Korrekturmassnahme  
Betrifft : Kastenmotor Limoss

## Kundeninformation / Customer information

bestimmte Doppelantriebe der Firma limoss GmbH & Co. KG Typ MD200	Certain double drives from the company limoss GmbH & Co. KG Type MD200
---	--

Datum / Date: 2019-08-14

#### 1. Demontage der alten Batterie

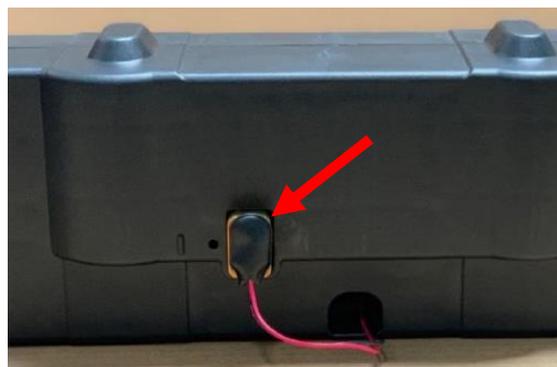
Zum Demontieren der alten Batterie ziehen Sie diese aus dem Batteriefach des Antriebs und trennen anschließend die Batterie vom Kontaktstecker.

To remove the old battery pull it out of the battery case of the drive and disconnect it from the connecting plugs.

#### 2. Montage der Batteriehalterung

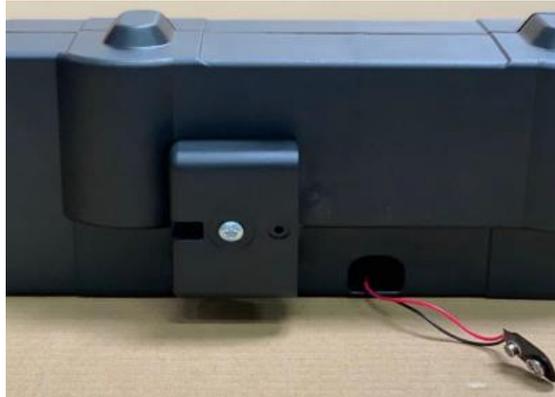
Zum Befestigen des neuen Batteriehalters mit der Torxschraube nutzen Sie die vorgesehene Bohrung neben dem Batteriefach. Drehen Sie die Schraube mit einem Handschraubendreher fest. Es wird ein Schraubendreher des Typs „Torx T25“ benötigt. Achten Sie darauf, dass die Schraube nicht zu fest angezogen wird! Das Gehäuse der Halterung darf sich nicht verformen.

To connect the new battery holder with the torx screw, please use the designated drilling next to the battery case. Fasten the screw with a hand screw driver. You would need a screw driver type „Torx T25“. Pay attention that you do not fasten the screw too tight. The casing of the holder should not deform.

**3. Anschließen der Batterien**  
Schließen Sie zwei 9V Blockbatterien an die Kontakte des mitgelieferten Nachrüstkabels an. Die Kontakte mit dem roten und schwarzen Kabel müssen an den Motor angeschlossen werden!

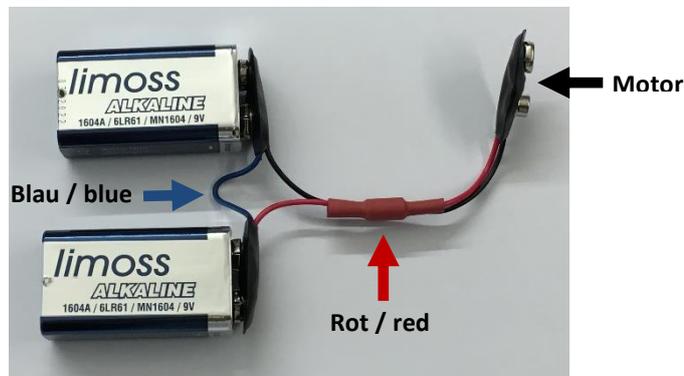
**3. Connection of the batteries**  
Connect two 9 V monobloc batteries to the contacts of the provided retrofit cable. The contacts with the red and the black cable must be connected to the motor!

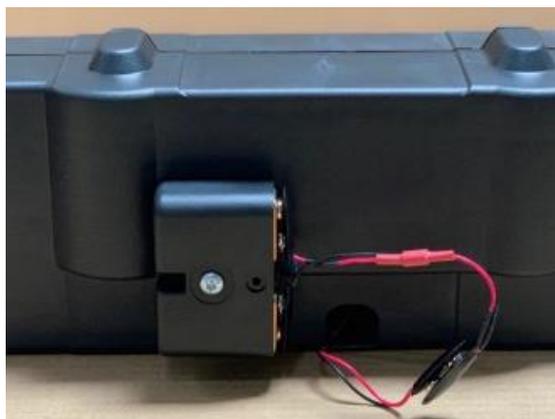
Stecken Sie die Batterien jetzt in den angeschraubten Batteriehalter. Verbinden Sie den einzelnen Kontaktstecker (rotes und schwarzes Kabel) mit dem aus dem Antrieb kommenden Kontaktstecker.

Put the batteries into the fastened battery holder. Connect each cable plug (red and black cable) of the retrofit kit with the plugs coming out of the motor.
